# MEMOIRE EN REPONSE À l'avis de la MRAe

## **Dossier P-2023-14006**

**Parc agrivoltaïque de Chasseneuil sur Bonnieure  
Commune de Chasseneuil sur Bonnieure – Département de la Charente (16)**

**ABO  
WIND**

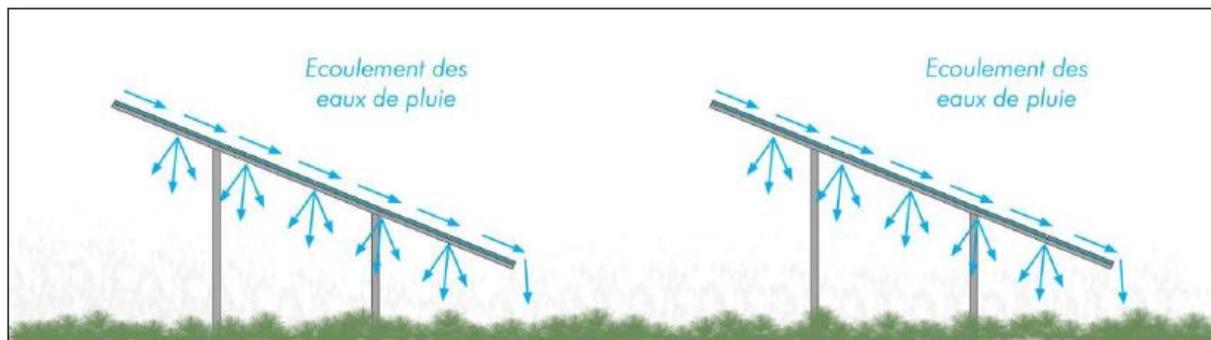
**« La MRAe recommande d'étudier l'impact de l'installation sur l'écoulement des eaux en intégrant les pistes et l'ensemble des surfaces des panneaux » (page 4/7).**

L'étude d'impact indique que la surface factuellement imperméabilisée (étanche) est constituée par le bâti (postes de livraison et locaux électriques) et l'emprise des ancrages monopieux des tables photovoltaïques. Elle représente environ 236 m<sup>2</sup>.

La surface projetée des modules est de 84 921m<sup>2</sup> sur une surface clôturée d'environ 283 000 m<sup>2</sup> soit un ratio d'environ 30%.

Bien que constituant une surface d'interception des eaux de ruissellement, cette surface aura un impact négligeable sur l'écoulement des eaux qui conservera une capacité d'infiltration sensiblement égale à son état initial, pour plusieurs raisons :

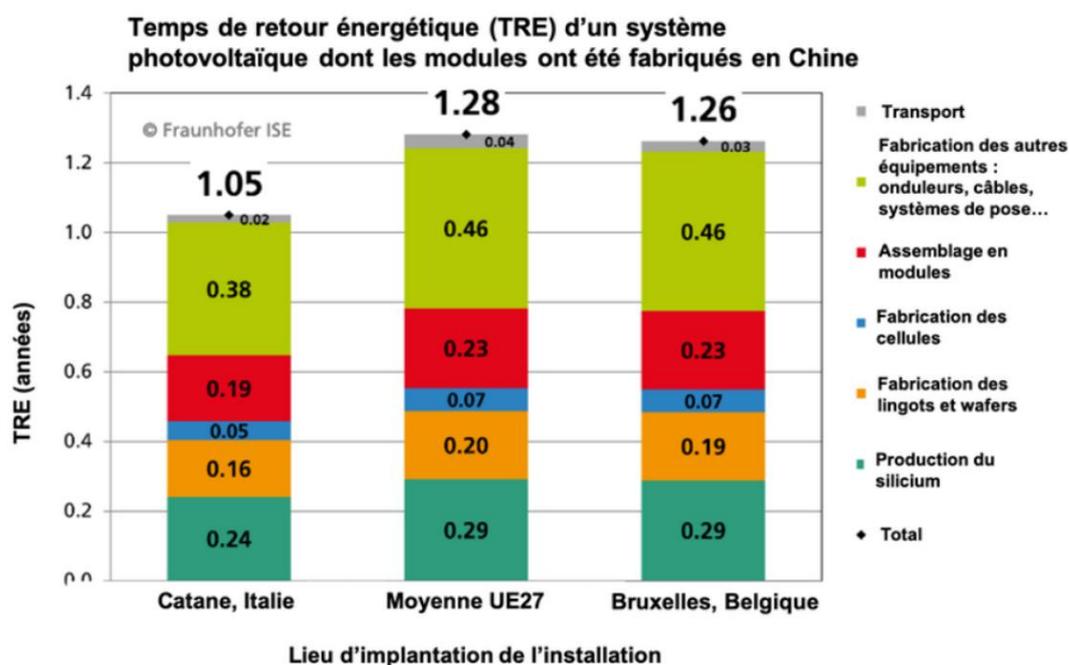
**« La MRAe recommande de reprendre le calcul du bilan d'émission des gaz à effet de serre du projet en prenant en considération l'ensemble de son cycle de vie et sa durée d'amortissement énergétique. La provenance des panneaux prévus devrait être précisée. » page 5/7**

Chaque année, le parc photovoltaïque de Chasseneuil sur Bonnieure permet d'éviter entre 9 438 et 26 962 tonnes de CO<sub>2</sub> eq/kWh en comparaison aux différentes sources carbonées d'électricité.

Sur la vie du parc photovoltaïque (30 ans), cela va de 283 140 à 808 860 tonnes de CO<sub>2</sub> évité suivant les sources carbonées d'électricité.

En comparaison au facteur d'émission carbone du mix énergétique européen, le parc photovoltaïque de Chasseneuil sur Bonnieure permettra d'éviter entre 5 538 et 6 370 tonnes de CO<sub>2</sub> eq/kWh chaque année, soit entre 166 140 et 191 100 tonnes de CO<sub>2</sub> évité sur les 30 ans d'exploitation.

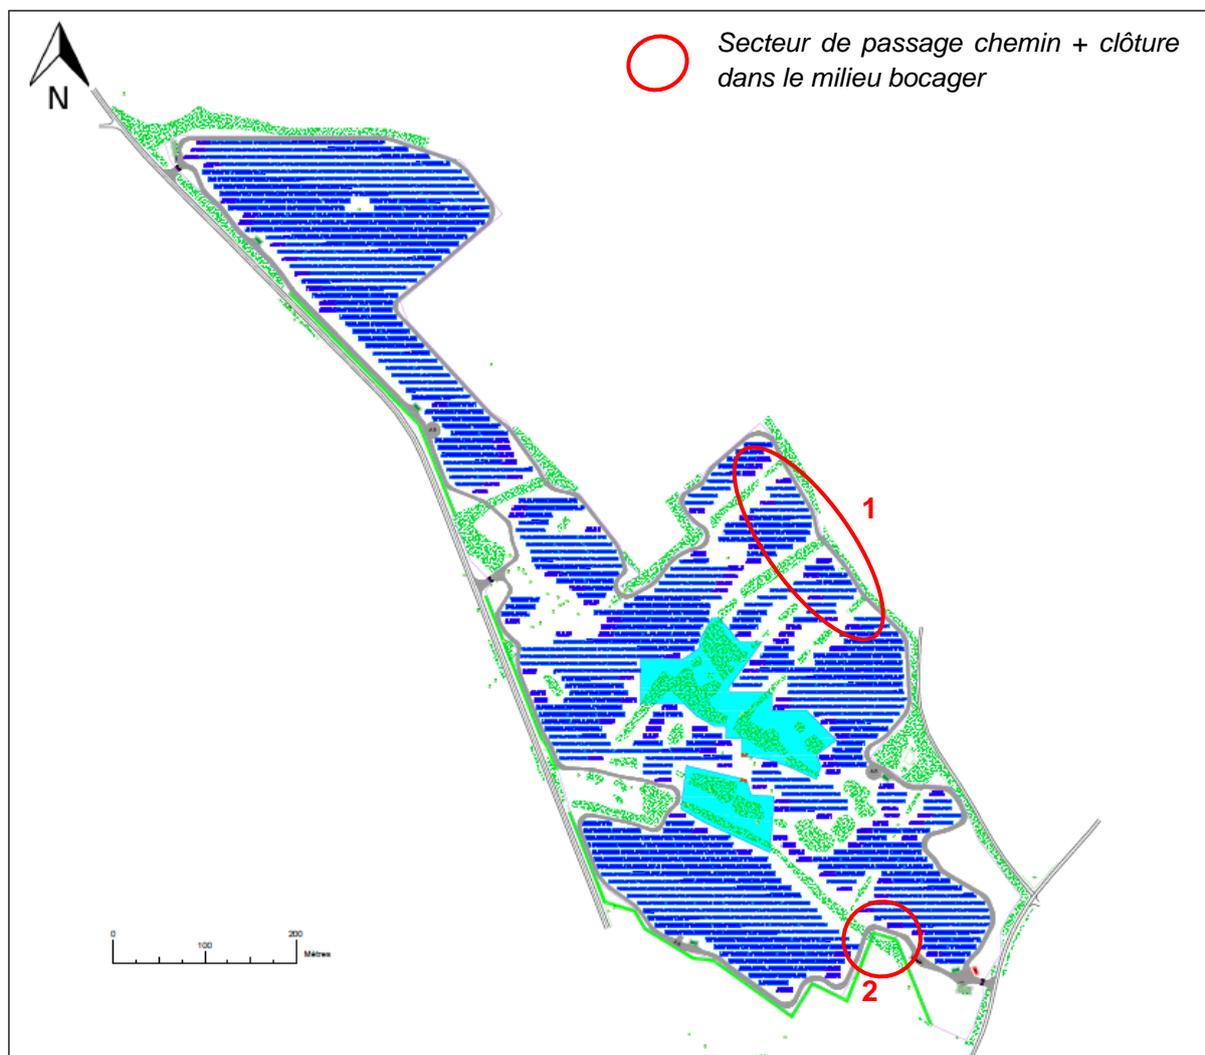
**« La MRAe recommande de poursuivre l'analyse des enjeux liés notamment à l'avifaune nicheuse et aux chiroptères. Les éléments fournis et les mesures ERC proposées n'apparaissent pas suffisantes pour conclure à une absence d'impact. Des précisions sont à apporter concernant la destruction éventuelle d'éléments arborés pour la création des pistes et la pose des clôtures. » page 5/7**

S'agissant de l'impact sur les éléments arborés lié à la création des pistes et la pose des clôtures, la CPENR de Chasseneuil-Bonnieure a pris toutes les mesures afin que cet impact soit le plus limité possible, en contournant au maximum les linéaires bocagers. Cependant, 2 secteurs bocagers sont traversés simultanément par la clôture et le chemin de circulation.

Au maximum, l'espace impacté par secteur est d'une largeur d'environ 4.50 m x 7m et la mise en œuvre ne prévoit aucune coupe rase d'arbre.

Pour la mise en place de la clôture, la distance minimale est de 2.5 m des haies et peut aller jusqu'à 10 m ponctuellement du pied des arbres permettant de réduire les impacts sur le système racinaire.

La carte suivante localise les carrières en activité ou fermées sur ce territoire.

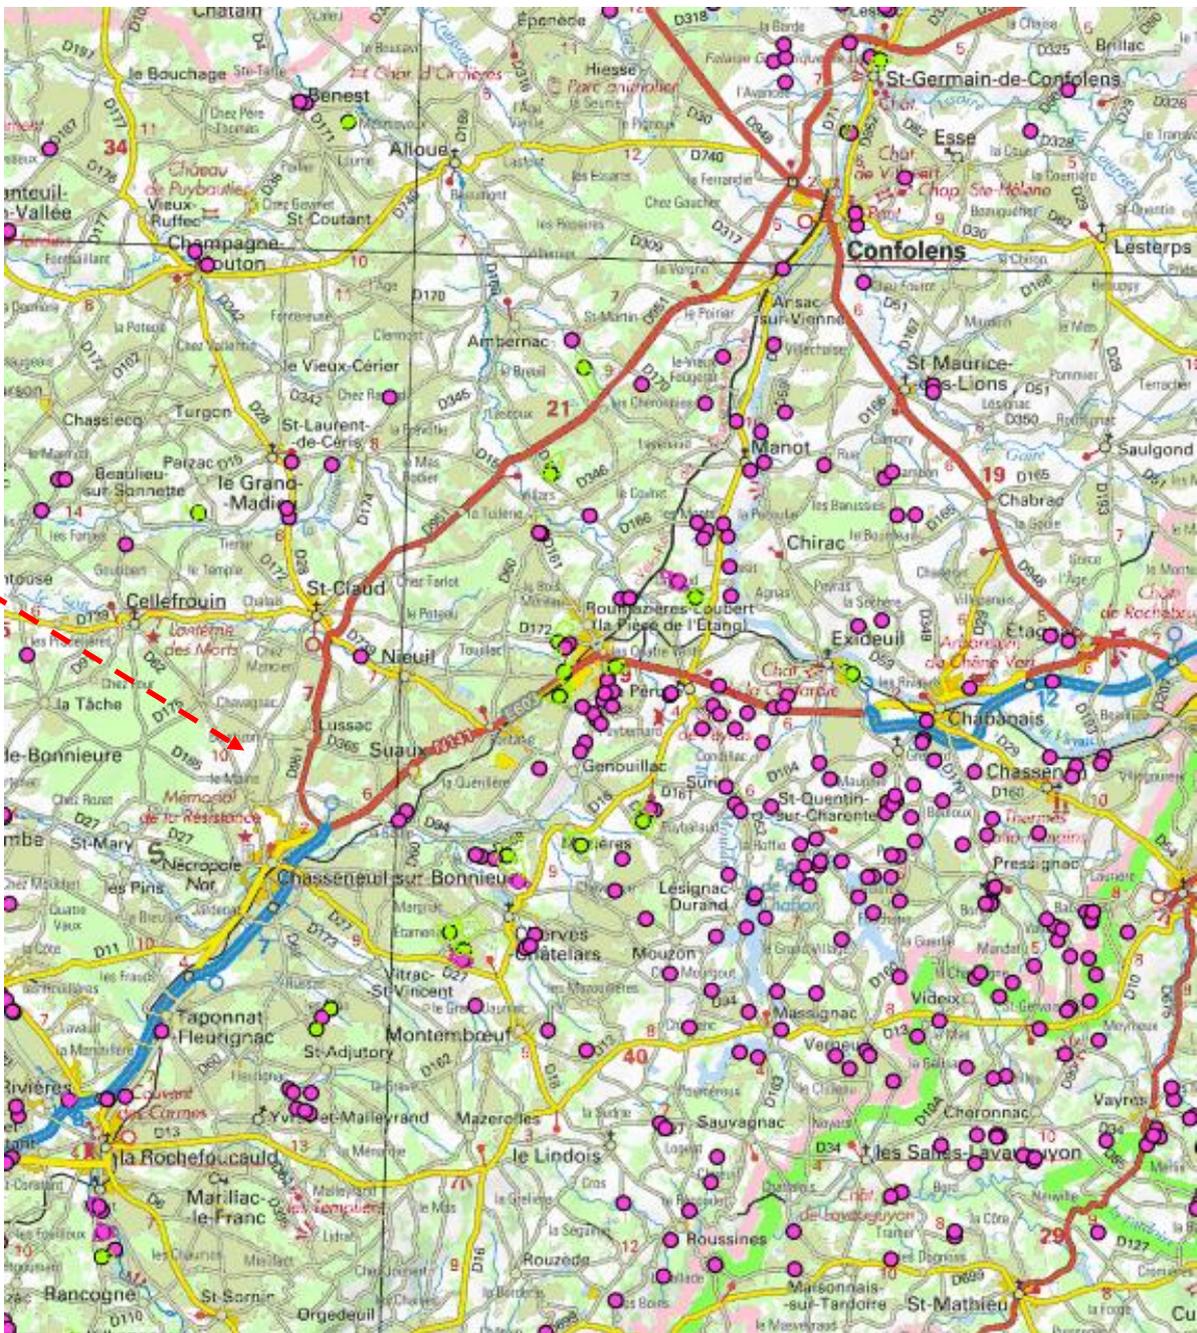
**« La MRAe recommande de compléter le dossier en indiquant les sites alternatifs étudiés et les raisons qui ont conduit à les écarter » page 6/7**

Au cas par cas, sur l'ensemble des sites répertoriés comme fermés, la méthode d'analyse multicritères (méthode interne RASTER) permet de croiser :

Au final, ces investigations n'ont permis de retenir aucun site dégradé sur ce territoire.
